A-30 监理工程师通知回复单 (H) ★

工程名称: 广东新南达电缆实业有限公司屋顶分布式光伏发电项目 编号: SRGF-SXBM-001

关于 3#、4#厂房施工现场的相关问题:

1. 通道木板连接处已进行有效固定

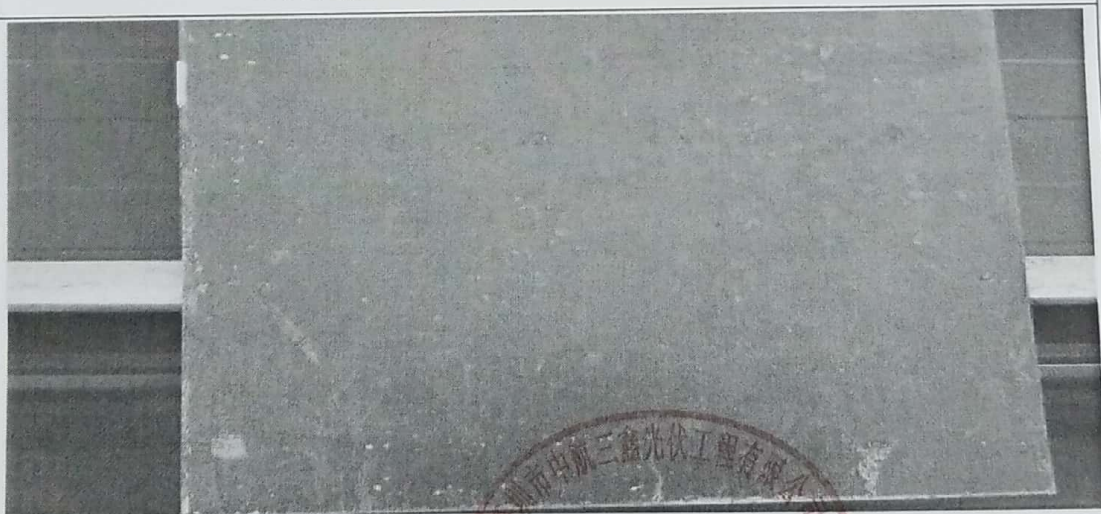
1. 屋面施工现场通道木板表面光滑连接处未进行有效固定, 未做防滑处理。

回复: 屋面施工现场通道木板表面光滑已用钉子进行有效固定, 附整改照片。

2. 屋面施工通道未按施工方案进行铺设。

回复: 屋面施工通道已按施工方案进行整改铺设, 附整改照片。

3. 屋面采光带处木板设点较少及处未进行有效固定。

回复: 屋面采光带处已用钉子进行有效固定在木方上, 附整改照片。
